DOSSIER DE DEMANDE
D'AUTORISATION D'EXPLOITER ICPE

**MÉMOIRE DU PORTEUR DE PROJET
EN RÉPONSE À L'AVIS DE L'AUTORITÉ ENVIRONNEMENTALE**

L'autorité administrative de l'Etat compétente en matière d'environnement désignée par la réglementation, dite « Autorité Environnementale » a émis un avis le 25 mars 2015 portant sur ce dossier. L'autorité environnementale conclut que le projet a fait l'objet d'une étude d'impact de qualité satisfaisante qui aborde de façon pertinente les enjeux environnementaux, les impacts du projet et les mesures d'évitement, de réduction et d'accompagnement associées et qui permet de s'assurer d'une bonne prise en compte de l'environnement.

Carte 5. Carte de synthèse des sensibilités faunistiques

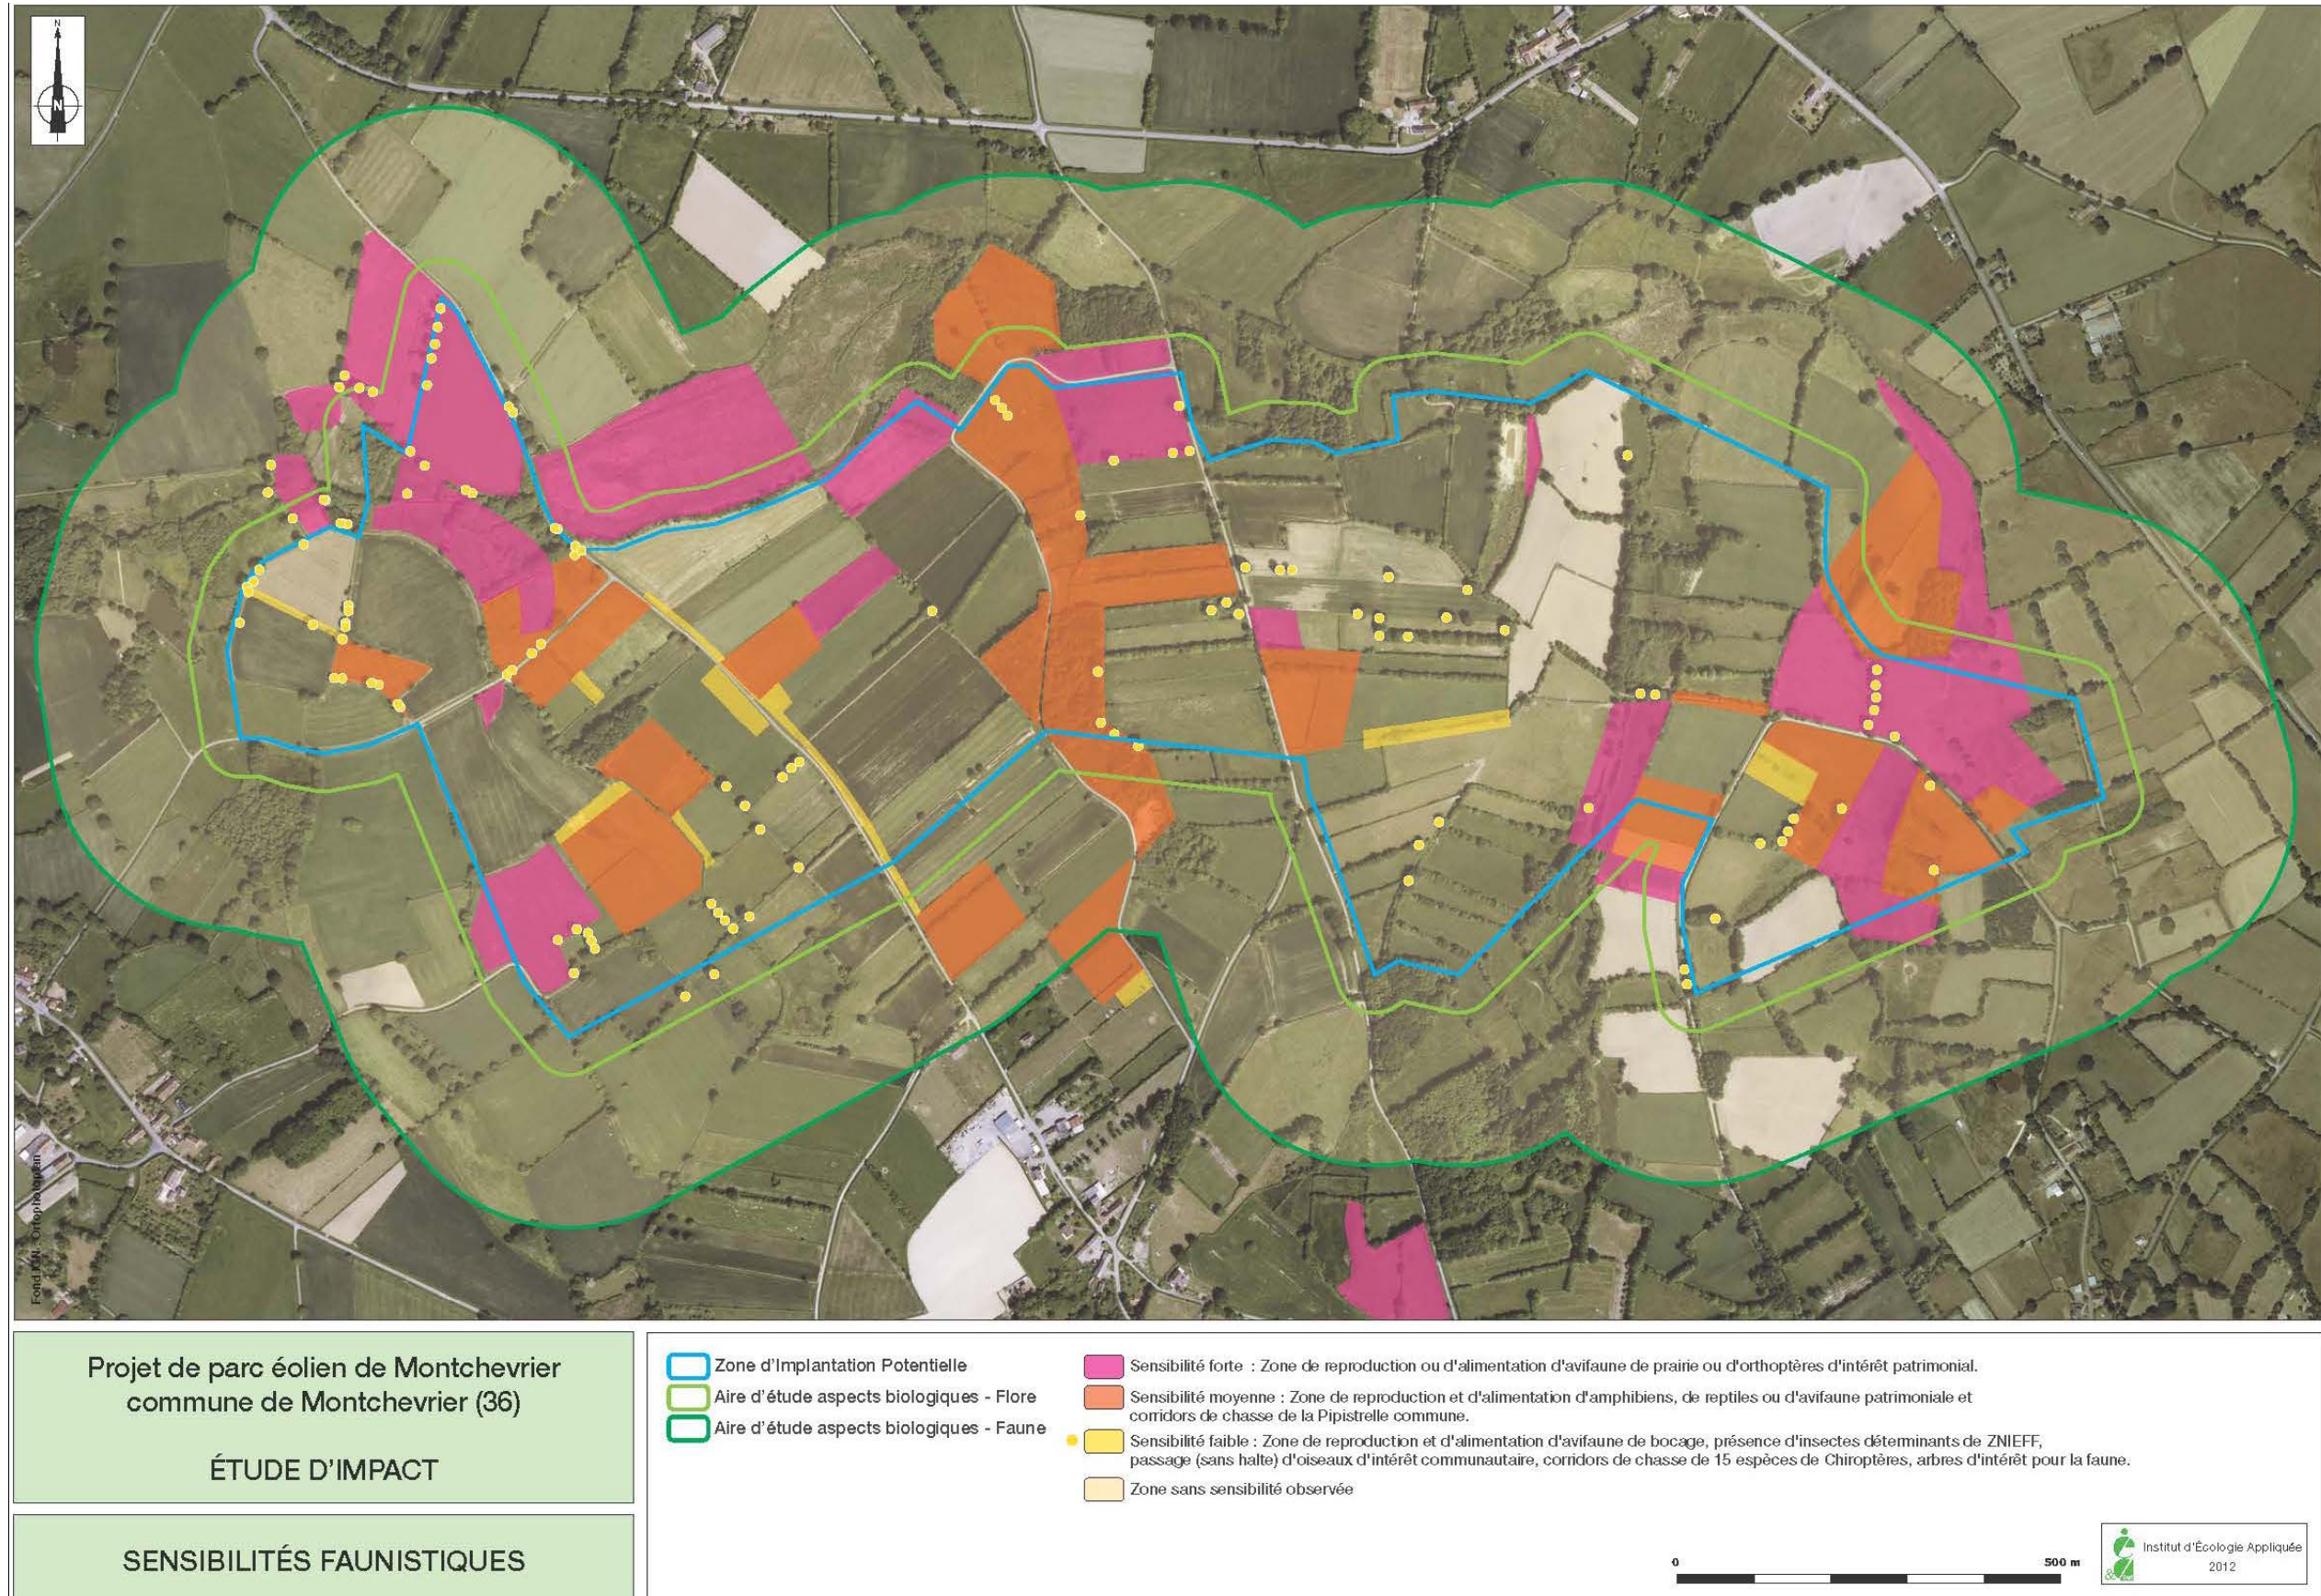
« La cartographie des enjeux faunistiques présentée en p. 66 de l'étude d'impact mériterait d'être clarifiée au moyen d'une légende permettant de comprendre sur quels critères la sensibilité des différents secteurs étudiés a pu être évaluée comme forte, moyenne ou faible. »

Pour chaque thématique étudiée, une carte de synthèse des enjeux a été produite dans le volet biologique annexé à l'étude d'impact :

A partir des cartes d'enjeux établies par groupe faunistique, une carte de sensibilité a été élaborée. Ces sensibilités relèvent plus particulièrement des groupes suivants pour lesquels des zones de reproduction et/ou d'alimentation d'espèces patrimoniales ont été dressées :

La carte des sensibilités faunistiques a ainsi été obtenue en agrégeant les diverses zones de sensibilité répertoriées pour chaque groupe et en les hiérarchisant selon le tableau ci-après, présenté en p. 131 du volet biologique :

Afin de faciliter la compréhension, les cartes d'enjeux liées aux catégories avifaune nicheuse, herpétofaune et insectes ont été reproduites à continuation en mettant en évidence les zones à enjeux pour chacune de ces thématiques, et permettant de déduire la carte de synthèse globale des sensibilités faunistiques au moyen du tableau précédent.

Figure 2. Coupe entre l'église de Lourdoueix-Saint-Michel et le projet éolien de Montchevrier

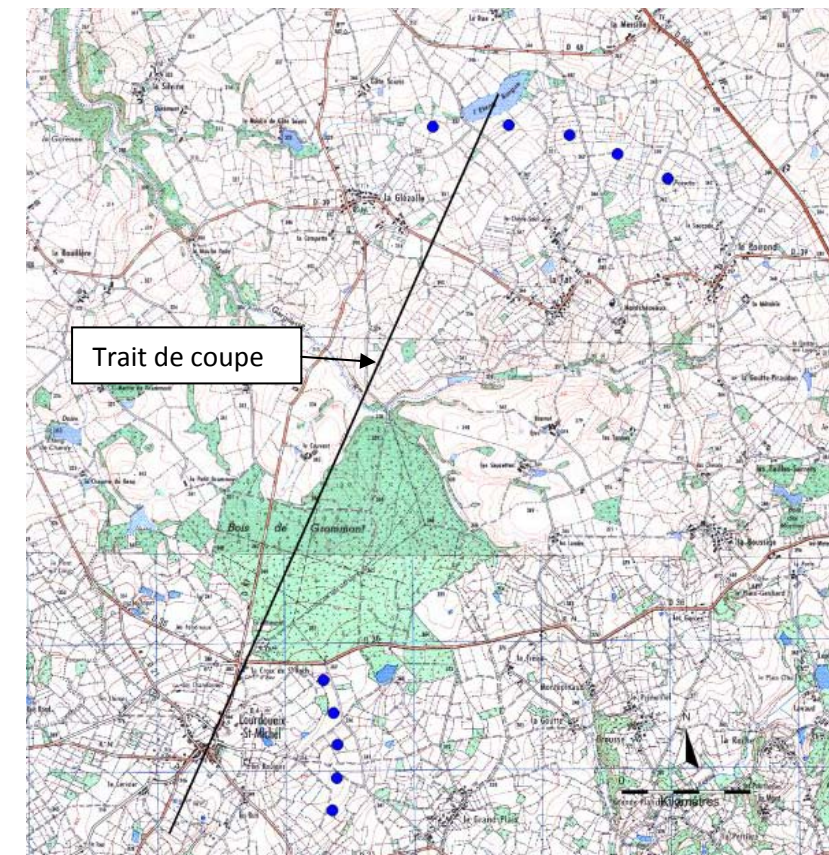
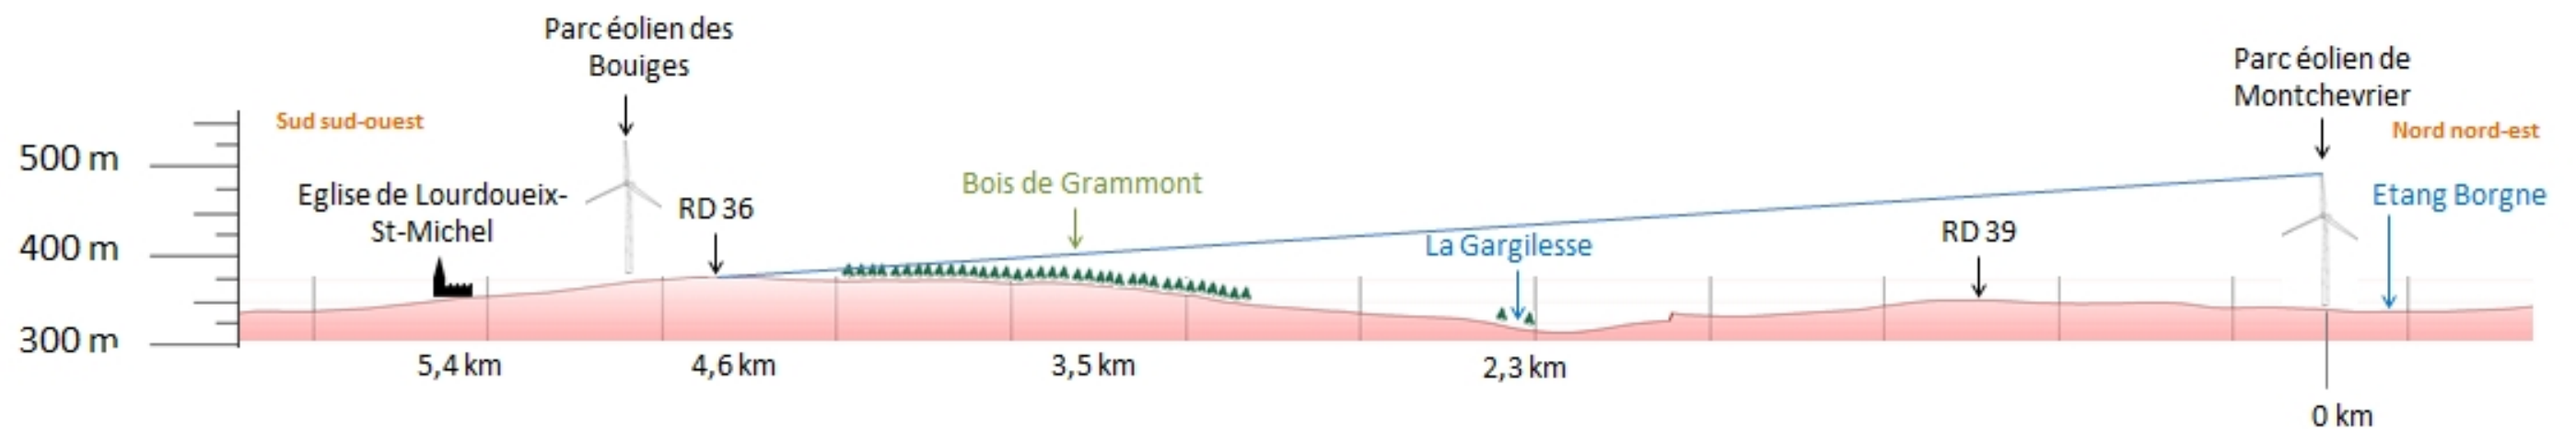
« [L'étude d'impact] ne reprend pas la liste exhaustive des monuments historiques produite dans l'étude paysagère. De plus, elle considère un certain nombre de monuments historiques classés, y compris dans l'aire d'étude rapprochée (cas de la « Façade de l'église de Lourdoueix-Saint-Michel », des dolmens « de Chardy » et « du Bois Plantaire » à Orsennes, et du dolmen « de la Pierre-là » à Saint-plantaire, tous situés à moins de 7 kilomètres du projet) comme « à enjeu faible » sans que cette conclusion ne soit étayée par des documents graphiques pertinents (plans en coupe, photomontage). »

Ainsi, il est précisé que la position altimétrique de **l'église de Lourdoueix-Saint-Michel**, sa situation en cœur de village et la présence d'un boisement important en superficie (Bois de Grammont) entre l'édifice et la Zone d'Implantation Potentielle (ZIP) induisent un risque de covisibilité ou d'intervisibilité faible.

Une coupe topographique complémentaire a été réalisée selon un axe sud-sud-ouest / nord-nord-est, faisant figurer l'église de Lourdoueix-Saint-Michel (cf. trait de coupe ci-dessous).

Cette coupe montre que l'église de Lourdoueix-Saint-Michel (inscrite au MH) est située sur un versant différent du parc éolien de Montchevrier, à une altitude similaire (environ 350 m NGF). Toutefois, les possibilités d'intervisibilité entre le Monument Historique et le projet éolien sont nulles étant donné la présence du Bois de Grammont entre les deux, dont la densité et l'étendue ont pour effet de masquer les possibilités de vues entre les deux entités. Ceci explique qu'un enjeu de niveau faible ait été défini pour ce monument.

L'objectif de la coupe est bien ici de représenter l'effet de masque visuel engendré par le relief, qui isole visuellement l'Eglise de Lourdoueix-Saint-Michel et les éoliennes du projet de Montchevrier.

Carte 9. Localisation cartographique des aires d'implantation des éoliennes et des ouvrages annexes par rapport aux secteurs à sensibilités écologiques

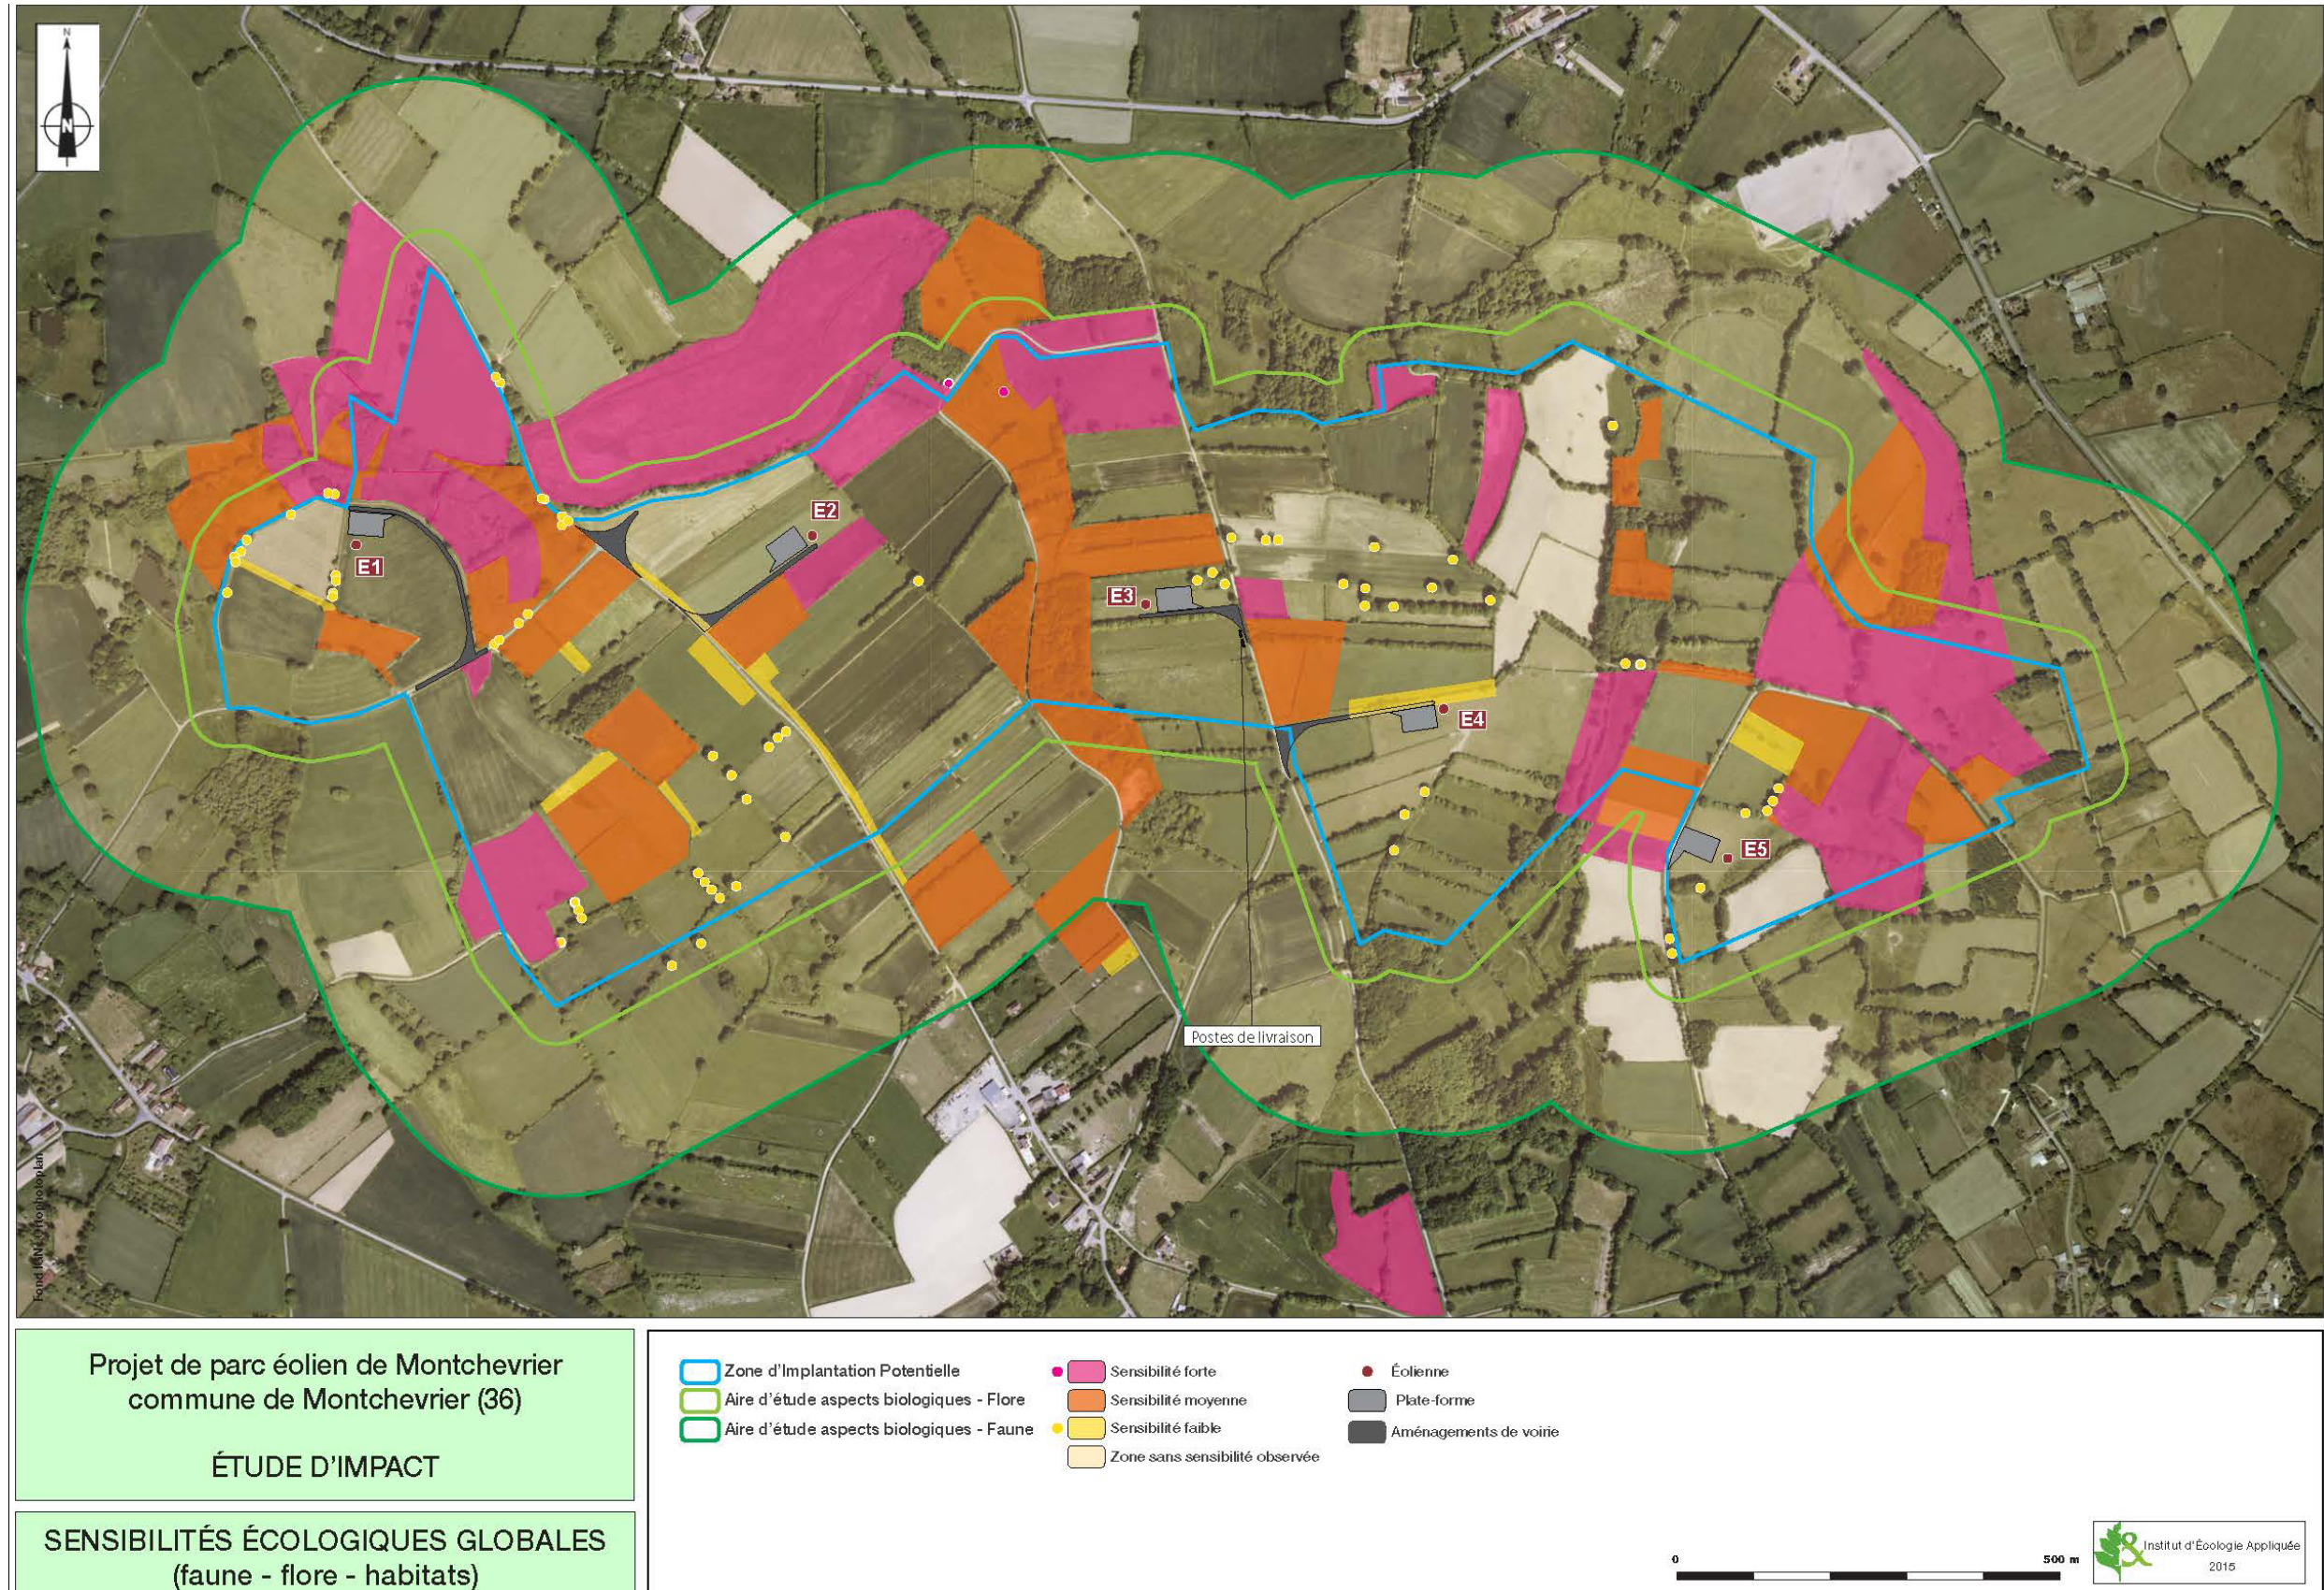
« Il aurait toutefois été utile, compte tenu du grand nombre de zones dont la sensibilité écologique a été qualifiée de « forte » (zones humides, habitats de végétaux ou d'animaux patrimoniaux), qu'un document cartographique permette de localiser les aires d'implantation des éoliennes et des ouvrages annexes par rapport aux secteurs à enjeux. »

Dans le but de produire une information complète et la plus précise possible dans le cadre de l'enquête publique, une carte représentant les aires d'implantation des éoliennes et des ouvrages annexes par rapport aux secteurs à enjeux a été produite ci-dessous. Celle-ci permet de rendre compte de l'effort fourni par le porteur de projet pour éviter l'ensemble des zones écologiques les plus sensibles.
